Modification du clapet de choc vertical (20/7/13)

**Raccord rotatif
 Ref:4060KM**

N° du plan Rep. Rev Ech Format
6314K E 0 1 A3

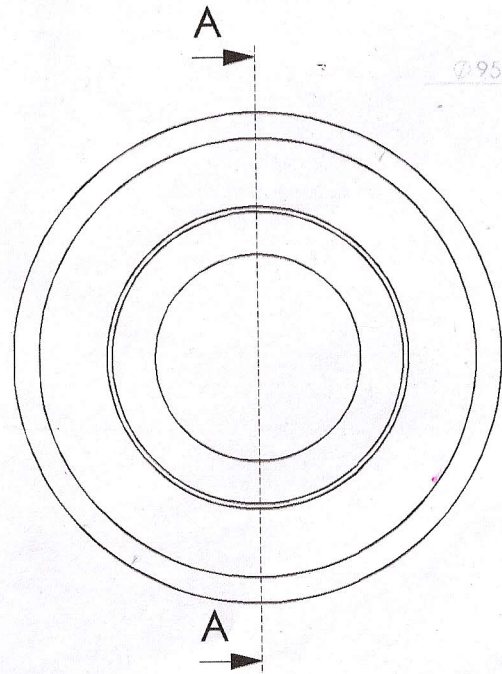
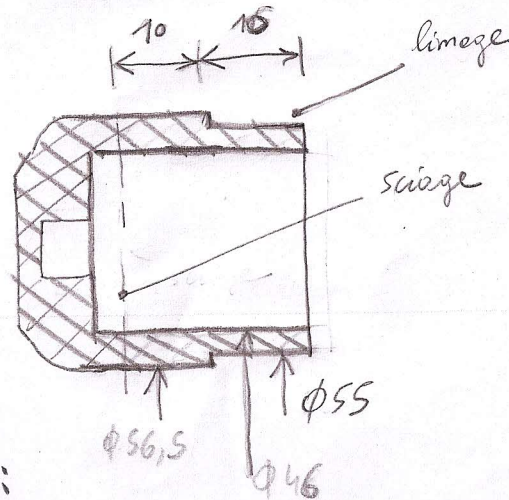
1) Suppression de :

- ② circlips
- ③ Butée - ressort
- ⑤ Ressort

2) Ajout d'une bague en caoutchouc dur (issu par exemple d'un pied d'échelle modifié):
